Oggetto: P1241 - Progetto definitivo-esecutivo di adeguamento alle norme in materia di salute e sicurezza, emissioni in atmosfera e disciplina acque meteoriche di dilavamento del depuratore di Taranto Bellavista

Riscontro parere ARPA Puglia - Unica AOO - 0178/0029/0003 - Protocollo 0038145 - 178 - 22/05/2023 - SDTA, STTA.

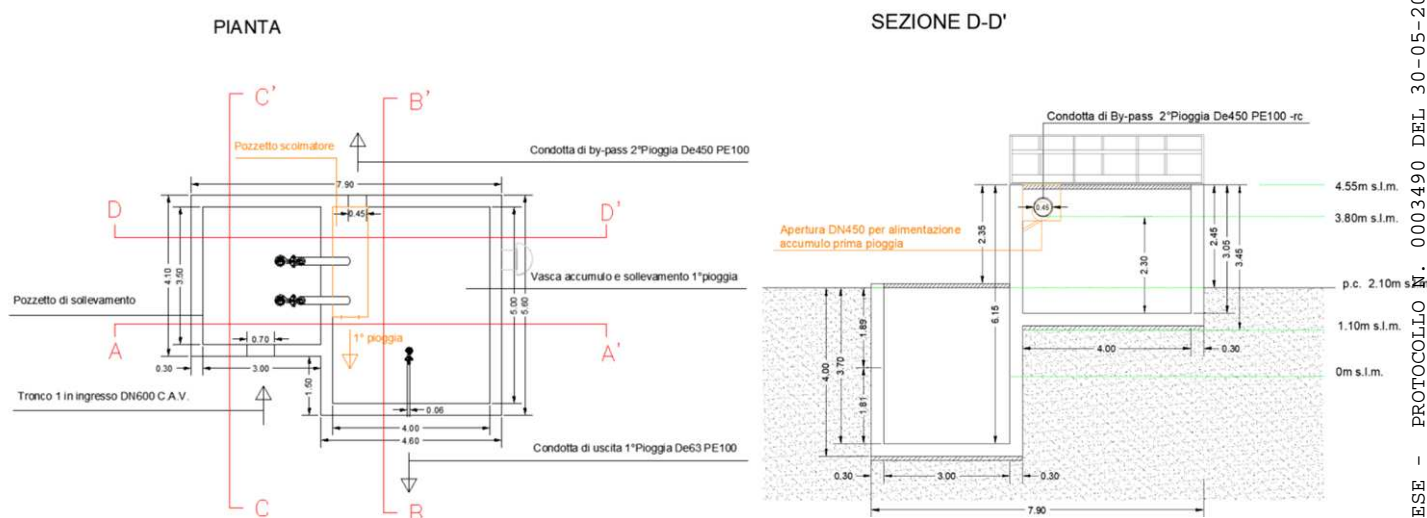
Parere ARPA: Si segnala, altresì, che il profilo della condotta in c.a.v. DN600 non è riportato in alcun elaborato grafico.

Riscontro: Il profilo richiesto è contenuto nell'elaborato "EG.13.02". Si veda, in particolare, il profilo del TRONCO 1 nel tratto terminale tra le "sezioni" "14" e "P40" di cui nel seguito si riporta un estratto con evidenziato il tratto in questione.

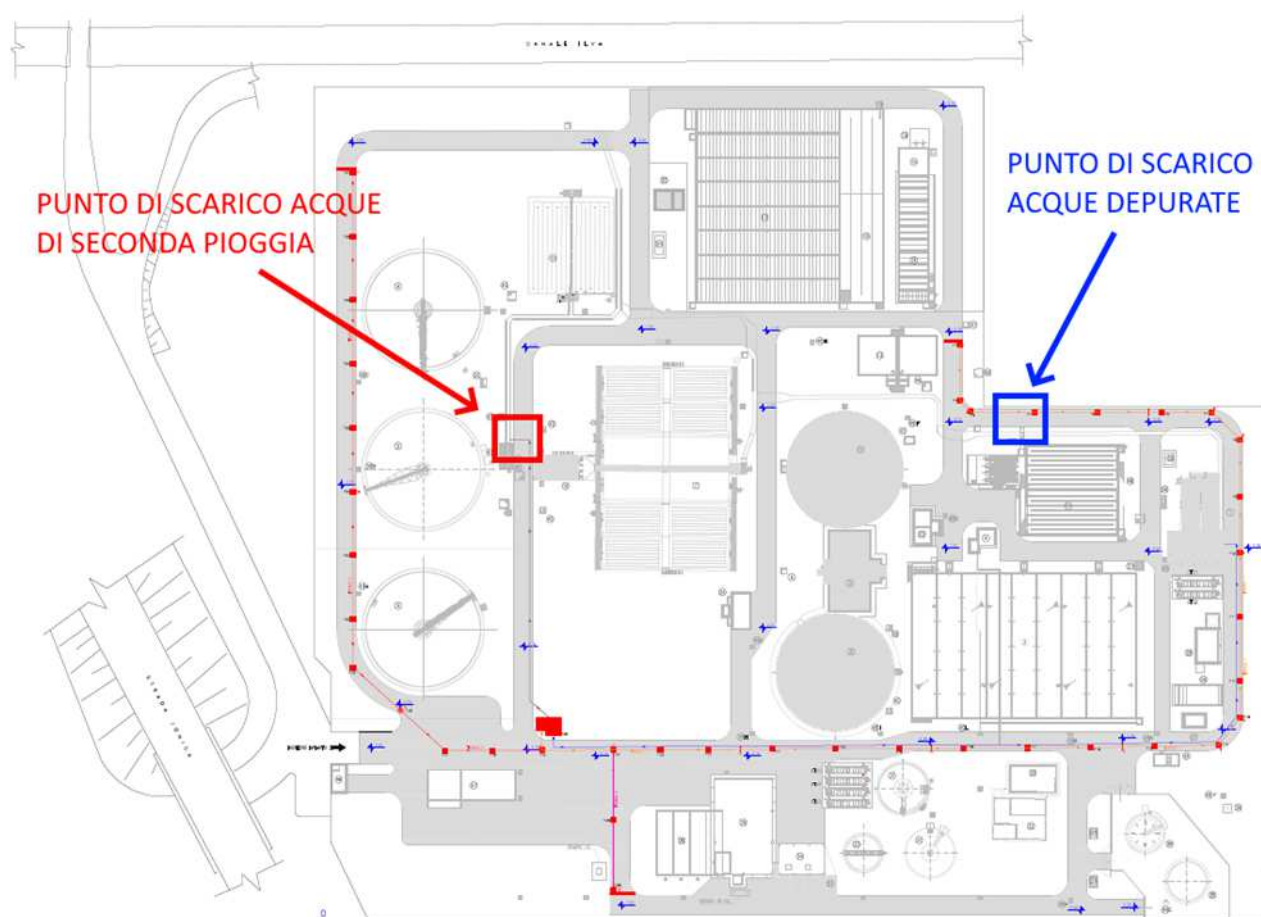
Parere ARPA: Si chiede al Proponente di specificare e descrivere, oltre che a dettagliare graficamente, le modalità tecniche previste al fine di escludere l'ingresso e la commistione delle acque di seconda pioggia con quelle di prima pioggia.

2. Il punto di immissione delle acque di seconda pioggia ed il punto di rilascio delle acque depurate sono situati in parti diverse del canale interno all'impianto. Nell'immagine seguente si riportano i due punti. Si ritiene, fatto salvo il parere di ARPA, che i due punti siano sufficientemente distanti da garantire la non commistione delle due tipologie di acque.

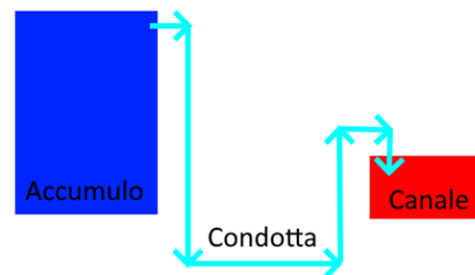
Parere ARPA: Nell’elaborato viene riportata, in legenda, la condotta a servizio delle acque di seconda pioggia, campita con il colore viola; per tale condotta, in legenda si riporta: “Condotta in pressione – 2° pioggia in PE100-rc De 450”, mentre nell’elaborato ED.02.01 Relazione tecnica acque meteoriche e calcoli idraulici, a pagina 12, si riporta che: “la vasca di accumulo sarà dotata di: ..omissis.. bypass per le acque di seconda pioggia, che per gravità, a seguito dell’accumulo delle acque di prima pioggia nella vasca, raggiungono il recapito finale (canale di uscita all’impianto)”. Si chiede al proponente di specificare se il riferimento al funzionamento della condotta in pressione sia un mero refuso.

Riscontro: Si chiarisce che non si tratta di refuso. Il funzionamento della condotta di by-pass è in pressione (la condotta presenta infatti un tratto completamente verticale nel passaggio dalla vasca di accumulo al piano campagna) per poi risalire per immettersi nel canale interno all’impianto di recapito finale. Il funzionamento in pressione però non è con spinta meccanizzata ma grazie alla gravità. Il funzionamento potrebbe essere detto “sifonato” e viene rappresentato nello schema riportato di fianco.
